DOHODA O ZMĚNĚ OBSAHU ZÁVAZKU

ke SMLOUVĚ O DÍLO

„II/331 Lysá nad Labem, rekonstrukce křižovatek“

Změnový list

II/331 Lysá nad Labem, rekonstrukce křižovatek		SO 811
	NÁZEV PŘÍLOHY:	DATUM 10/2019
	Situace	PŘÍLOHA č 02

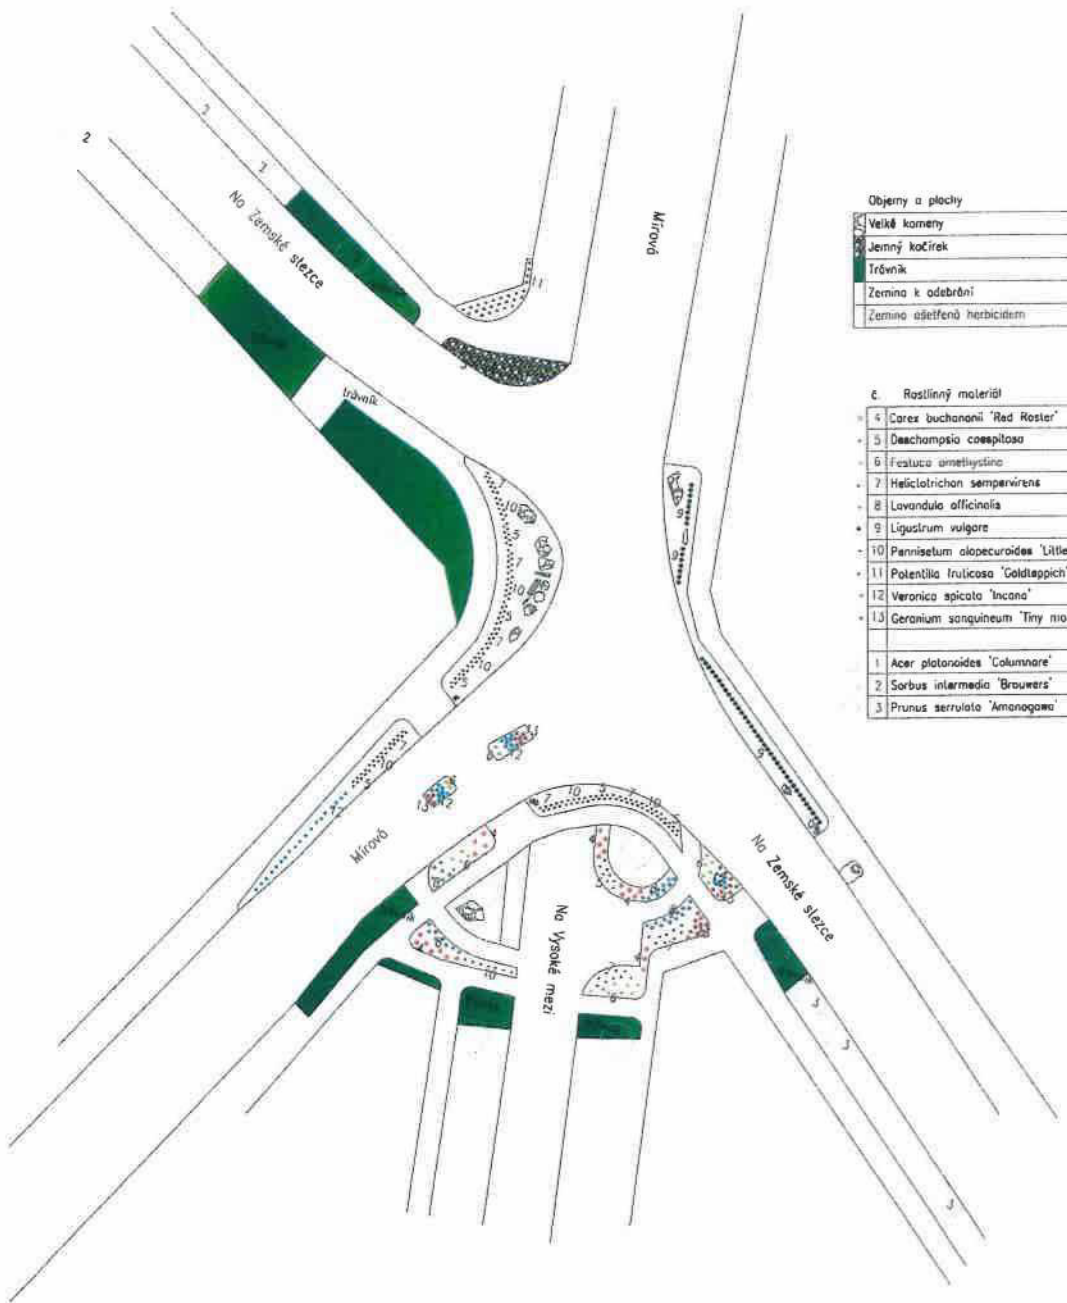
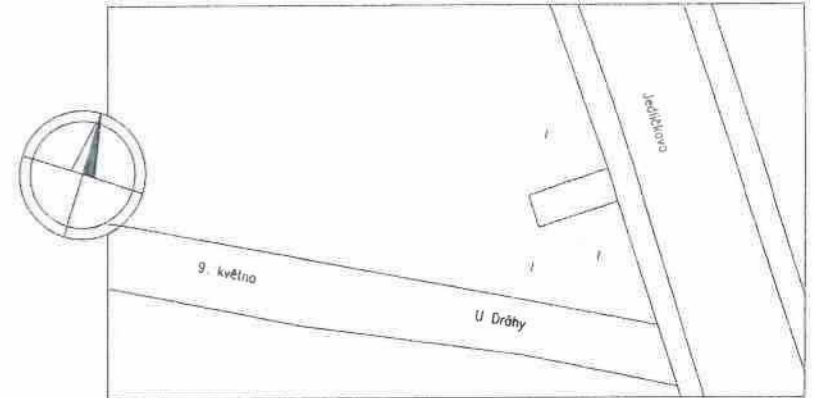
Projekt PDPS vycházel z projektu DSP z 05/2008. Na základě požadavku města Lysá nad Labem, odbor správy a majetku došlo k úpravě původního osazovacího plánu. Původní osetí trávníku bylo součástí SO 112.1S a SO 112.L a v těchto SO jsou v ZBV 11 a ZBV 12 odečteny (-65 tis. Kč) Hlavními důvody změny je zlepšení přehlednosti v křižovatce (rozhledové poměry), snížení náročnosti pravidelné údržby zeleně a přizpůsobení velkému množství inženýrských sítí, které byly detailně zjištěny při realizaci stavby. viz. požadavek města Lysá nad Labem, odbor správy a majetku.

na základě Vaší žádosti posíláme upřesnění výsadeb k původnímu osazovacímu plánu II/331 Lysá nad Labem, rekonstrukce křižovatky, S0 811 – Vegetační úpravy. A dle požadavků Rozhodnutí SP č.j. OD/5013/2008 článku II., odst. 9 proběhlo přehodnocení navržených výsadeb stromů odborně způsobilou osobou z OSM takto:

- Ul. Na Zemské stezce – hrušeň kalleriova nahrazena za 5ks *Sorbus intermedia* „Brouwers“
- Ul. Mírová – katalpa trubačovitá nahrazena za 4ks *Prunus serrulata* „Amanogava“
- Ul. Na Vysoké mezi je ideálně osazena dřevinami a náhradní výsadba bude provedena do ul. 9.května kolem kovového schodiště – místo třešně pilovité budou vysazeny 3ks *Acer platanoides* „Columnare“

Dřeviny a místa výsadeb byly pozměněny z důvodů udržitelnosti přehledových poměrů v křižovatce a vhodnosti daných druhů v místě výsadby a pro jejich perspektivní růst.

Proto byla navržena rozvolněnější a na údržbu méně náročná výsadba trvalek do výšky 40 – 60cm ve vnitřním oblouku zatáčky kolem zábradlí, kde nedojde k poškození porostů a snížení rozhledových podmínek ale bude zde lepší udržitelnost vegetačních prvků.

Do vnějších oblouků byl navržený hrubý štěrk a valouny z důvodů občasného přejetí obruby rozměrnými vozidly. Pro celoroční udržitelnosti rozhledových poměrů. A celkově s velmi dobrou možností údržby.

Počet stromů byl zachován a výsadba navržena na místa, kde korunou ani kmenem nebudou snižovat přehlednost v lokalitě.
